**AREA TECNICA
Settore Territorio**

**VERIFICA DI ASSOGGETTABILITÀ A VALUTAZIONE AMBIENTALE STRATEGICA
DELLA VARIANTE AL PGT DEL COMUNE DI MALNATE**

ai sensi della DCR 13/03/2007 n. 351, della DGR 10/11/2010 n. 761 e della DGR 25/07/2012 n. 3836

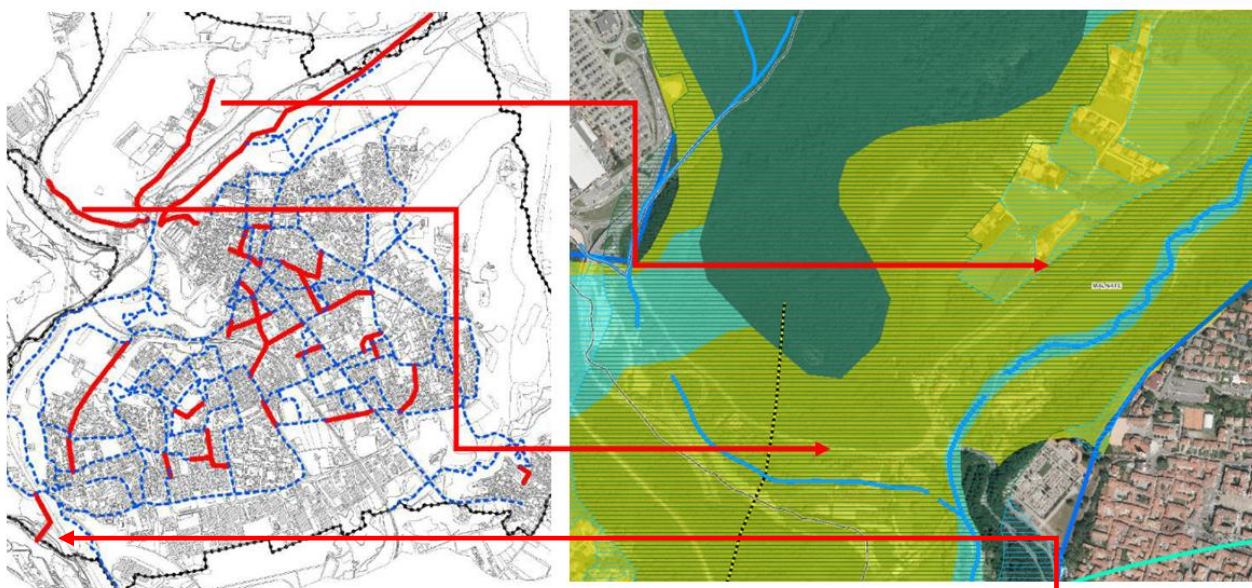
In merito all'interferenza della ciclabile con l'area di trasformazione AT2, in località Le Gere (rappresentata nella figura a fianco), rilevata la piena coerenza dell'intervento rispetto agli obiettivi della trasformazione (la cui scheda d'ambito, tra i vari servizi in essa contemplati, prevede la realizzazione di un percorso ciclo-pedonale), si richiama l'opportunità di meglio precisare anche la coerenza formale tra i due atti del PGT (piano dei servizi, direttamente conformativo dei suoli, e documento di piano), rimandando, a tal fine, alle valutazioni e verifiche di competenza Comunale.

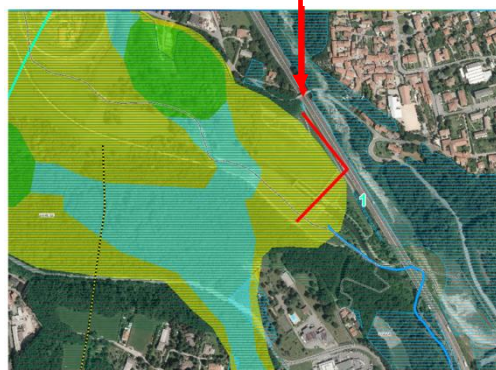
Nella parte nord, i tratti di nuova introduzione, pur ricadendo all'interno di un varco REP e intercettando un varco RER (percorso di nord ovest), si affiancano alla viabilità esistente senza peggiorare la frammentazione territoriale indotta dalla infrastruttura stradale.

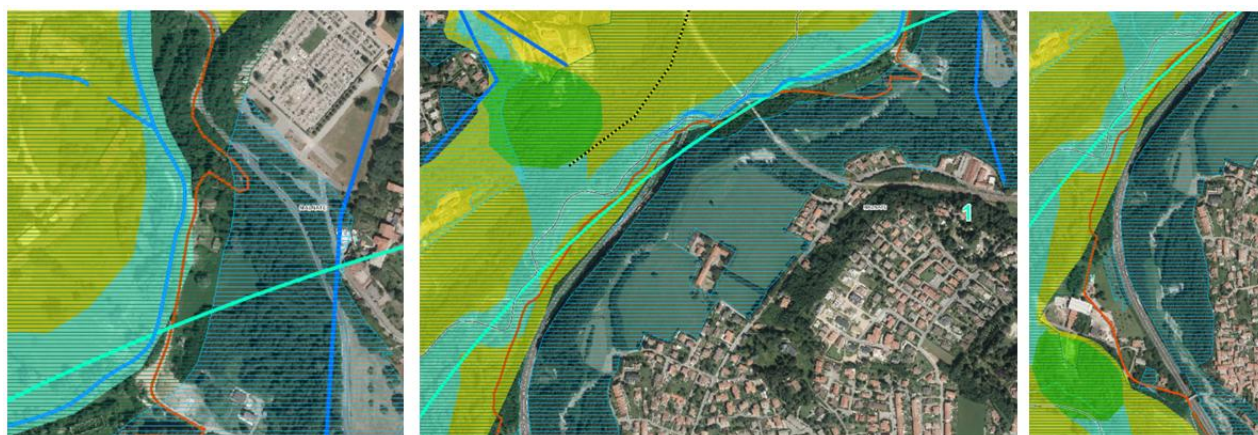
Tratto da località Folla di Malnate (SS342) a località le Gere (figura a sinistra)

Rispetto ai differenti livelli di programmazione vigenti (previsioni PUMS, variante 2012, tracciato provinciale), il PGT coerenza il tracciato inserito nel PUMS alla scelta provinciale di affiancare lo stesso a via Gere, apportando modesti aggiustamenti per una piena aderenza al database topografico regionale

(vedi figura specifica riportata nel presente parere a pag. 3). Il tratto si mantiene in fregio alla viabilità esistente e al margine dell'area di completamento della REP, senza produrre incidenze negative.

Tratto dalla località Le Gere alla tangenziale di Varese (figura centrale)

L'adeguamento al tracciato provinciale, consistente in piccoli perfezionamenti rispetto al tracciato del PUMS, deriva dalla necessità di sanare piccole difformità di tracciato rispetto al progetto provinciale. Sotto il profilo ecologico, il percorso, seppur ricadente all'interno di unità funzionali e il sistema di varchi REP e RER, non produce interferenze negative sviluppandosi anche in questo caso parallelamente alla viabilità esistente.

Tratto località Le Gere fino alla Diga sull'Olona di Varese (figura a destra)

La variante in questo caso recepisce nella Variante sia il tracciato proposto dal PUMS sia l'ipotesi progettuale provinciale in corso di definizione. Rispetto all'interferenza con le reti ecologiche, non si rilevano sostanziali differenze, anche se dalla cartografia sembra maggiormente apprezzabile l'alternativa che si mantiene a maggior distanza dal corso d'acqua, lasciando più spazio per le divagazioni dello stesso.
